Projet de stabilisation de berges le long du fleuve Saint-Laurent par la municipalité de Pointe-aux-Outardes

**MISE À JOUR DE L'ÉTUDE D'IMPACT SUR
L'ENVIRONNEMENT DÉPOSÉE AU MINISTRE DU
DÉVELOPPEMENT DURABLE, DE
L'ENVIRONNEMENT ET DES PARCS**

Réponses aux questions et commentaires

Addenda n°1

Figure 10 : Délimitation des biotopes de l'aire marine de Manicouagan

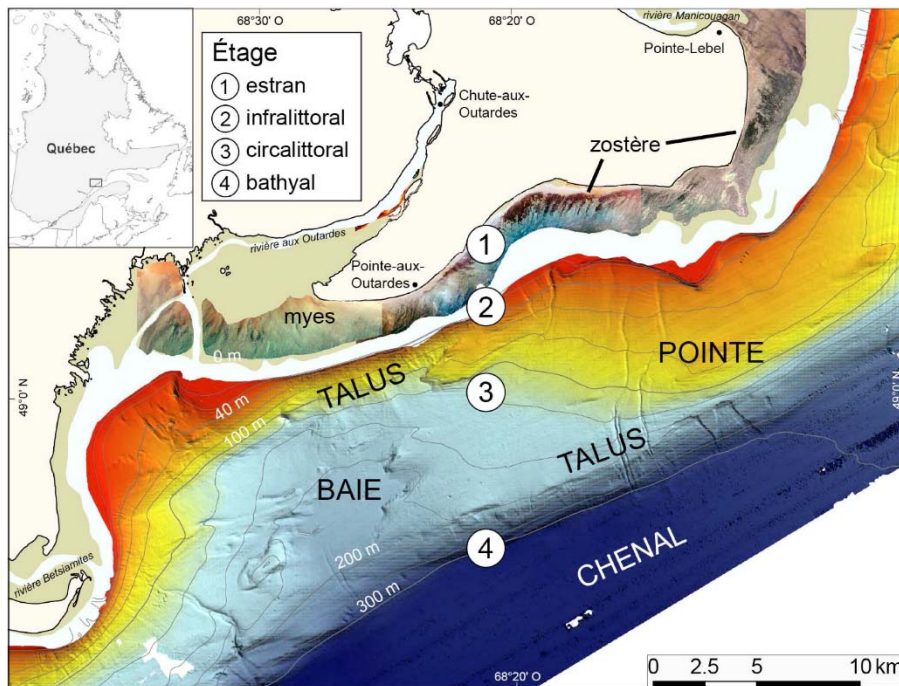
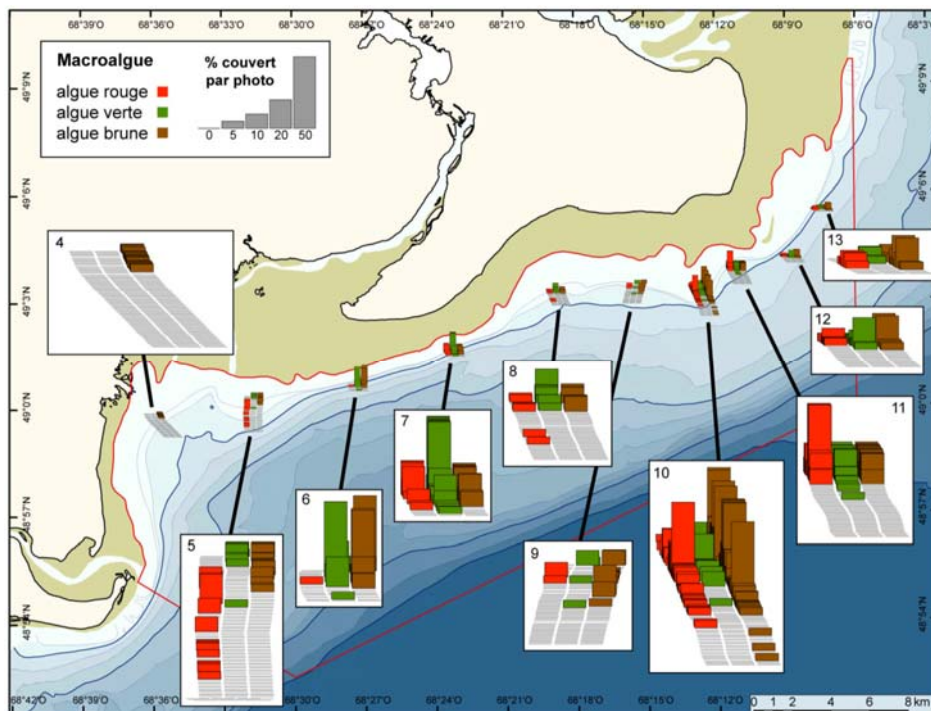
L'initiateur mentionne, dans la section sur la végétation aquatique (section 2.3.2), la présence d'algues vertes, brunes et rouges dans le fond marin ainsi que d'un herbier monospécifique composé de zostère marine. L'initiateur doit ajouter, au chapitre 6, l'évaluation des impacts du projet sur les forêts d'algues établies dans le fond marin et sur les herbiers de zostères marines à proximité. Il est important de noter que l'un des objectifs reliés à la création de la RAPM est la protection des dernières zostérais de l'est du continent américain (chapitre 4 du plan de conservation).

Au sein de la RAPM, comme mentionné à la section 2.3.2 de l'ÉI, on compte trois secteurs distincts caractérisés par la présence d'herbiers à zostère, soit la batture aux Outardes, la baie Saint-Ludger et la portion comprise entre les pointes Manicouagan et Lebel (figure 10). L'herbier à zostère le plus près des zones d'intervention est localisé en aval des secteurs d'intervention à environ 0,5 km (carte 2, de l'ÉI). Compte tenu de la distance séparant ce milieu et l'enrochement prévu du côté ouest du quai municipal, aucun impact n'est anticipé. Quant aux infrastructures proposées pour protéger les berges à l'est du quai municipal, les modifications hydrodynamiques engendrées par la présence de ces dernières seront marginales et n'affecteront pas de façon significative les caractéristiques de cet habitat.

Quant aux algues vertes, brunes et rouges, ces dernières colonisent l'infralittoral, soit la partie continuellement immergée (figure 11). Selon Mark et al.(2010), ces algues seraient à une distance de plus de 2 km des secteurs d'intervention. Les travaux proposés ainsi que la présence des infrastructures de protection projetées à l'est et à l'ouest du quai municipal n'auront aucune incidence sur les zones de l'infralittoral colonisées par les algues.

Zone de contrainte

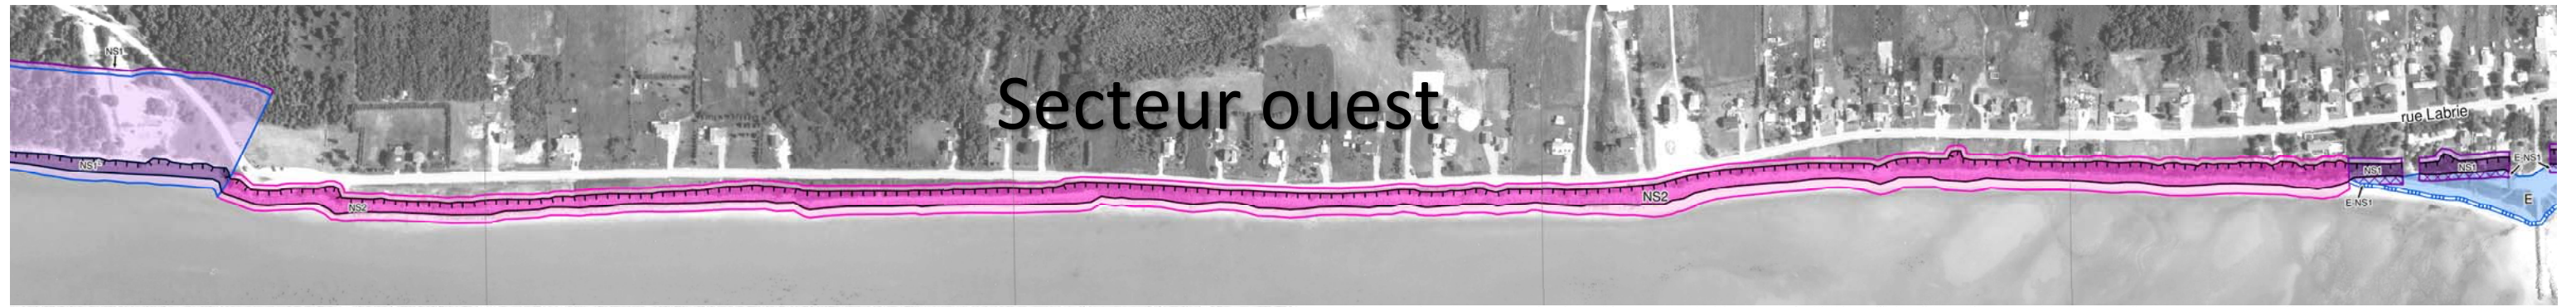
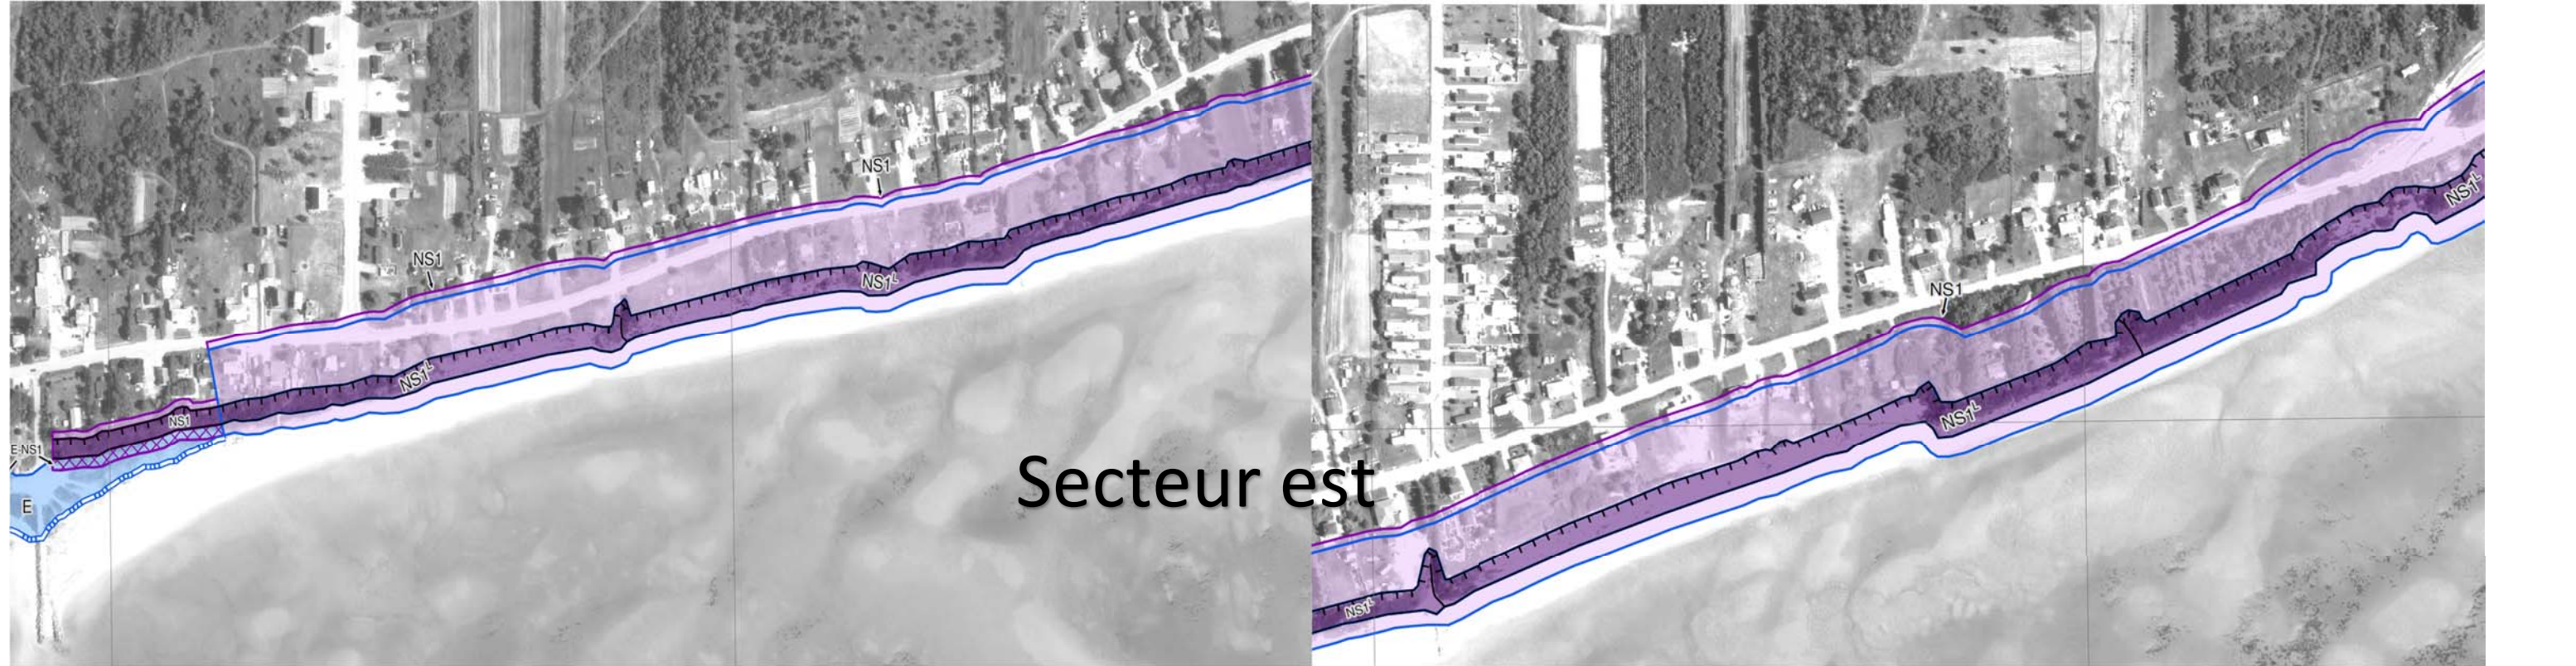
À la section 1.2.2 de la mise à jour de l'étude d'impact, l'initiateur précise que le gouvernement du Québec a procédé à la réalisation d'une cartographie des zones de contraintes relatives au glissement de terrain et à l'érosion côtière notamment pour les territoires des municipalités régionales de comté (MRC) de La Haute-Côte-Nord et de Manicouagan. Selon le ministère des Affaires municipales et de l'Occupation du territoire, une mise à jour des cartes présentant ces zones de contraintes a d'ailleurs été envoyée récemment à la MRC de Manicouagan. Il est d'ailleurs prévu que le schéma d'aménagement et de développement révisé soit modifié au cours des prochaines semaines.

La Municipalité doit préciser si les cartes de zones de contraintes relatives au glissement de terrain fournies à l'annexe J sont les cartes les plus récentes. Si tel n'est pas le cas, l'initiateur doit fournir les nouvelles cartes. L'initiateur doit aussi expliquer en quoi les travaux envisagés respectent le cadre normatif relatif au contrôle de l'utilisation du sol dans les zones de contraintes.

Les cartes, présentées à l'annexe J dans le cadre du dépôt de la mise à jour de l'étude d'impact en juin 2016, étaient les plus à jour.

Le 7 juin 2016, le Mamot a transmis à la MRC les nouvelles cartes des zones exposées aux glissements de terrain et à l'érosion des berges. La MRC de Manicouagan a transmis au Mamot son projet de règlement, qui inclut l'intégration des nouvelles cartes de contraintes à l'aménagement. Ce règlement a été adopté par les membres du conseil de la MRC de Manicouagan le 18 août 2016.

Comparativement à la première génération de carte, la zone NS1 de la carte C22F01-050-0201 (côté ouest) est devenue une zone NS2. Les travaux de réparation de l'enrochement de ce secteur seront effectués à l'intérieur de cette zone, dans et à la base du talus. Pour la carte C22F01-050-0202 (côté est), aucune modification de la zone de contrainte n'a été effectuée. Un montage des cartes présentant les deux secteurs d'intervention est présenté à l'annexe A.

Plan de végétalisation

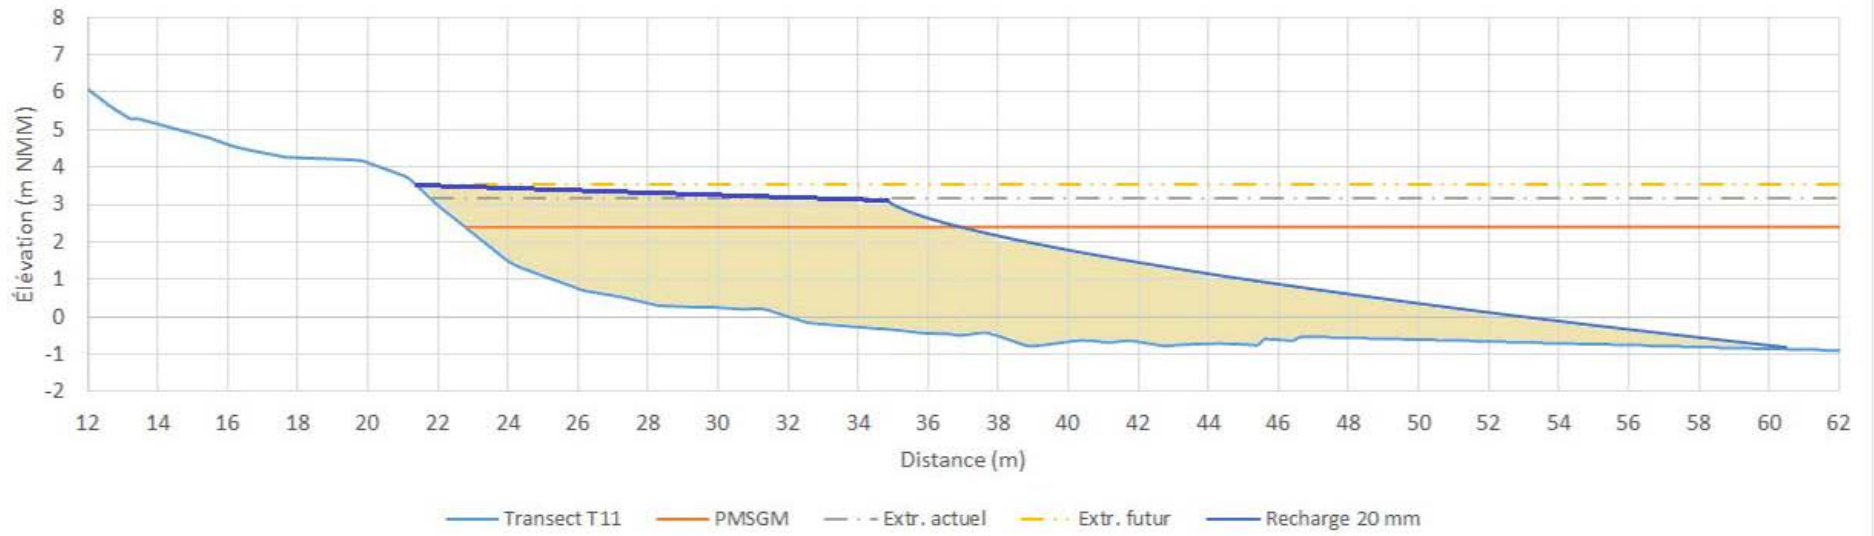
Selon la coupe-type présentée à la figure 1-4, la partie supérieure du talus ne sera pas recouverte par l'enrochement. Il est toutefois précisé à la section 4.1.1.5 que la stabilité du talus au-dessus de l'enrochement doit être assurée à l'aide de végétaux si les conditions le permettent ou par de la petite pierre calibrée si les conditions de survie des végétaux ne sont pas assurées. L'initiateur doit évaluer la possibilité de stabiliser le dessus de l'enrochement uniquement par l'utilisation de végétaux indigènes adaptés au milieu et dont le système racinaire contribuera à augmenter la stabilité de la berge à long terme. Il doit aussi évaluer la possibilité d'ajouter un matelas anti-érosion avant les plantations de façon à maximiser la rétention du matériel. Un programme de suivi de la végétation en haut de talus doit être mis en place.

Le plan présenté à l'annexe C illustre une coupe-type de la stabilisation des berges, incluant la plantation de végétaux. La plantation de végétaux est la seule technique retenue pour stabiliser le talus au-dessus de l'enrochement. La mise en place d'un matelas anti-érosion a déjà été prévue (voir plan de l'annexe C).
